## 生産中止のお知らせ

製品名	形式名
LED式表示灯	QSM

## 形状比較表

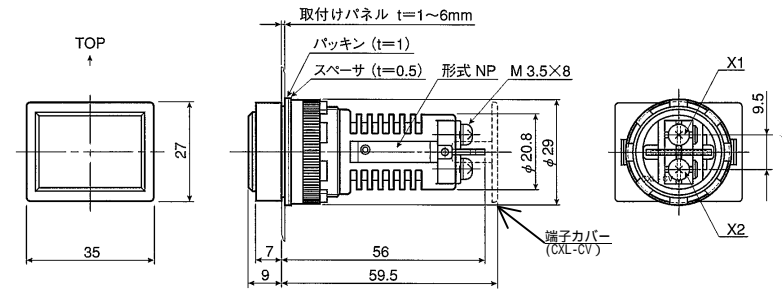
主な変更点  
パネルバック寸法 (QSM) 79mm (QXL) 59.5mm  
配線端子カバーは標準仕様での付属品となります。  
AC/DC 共用電源タイプとなります。
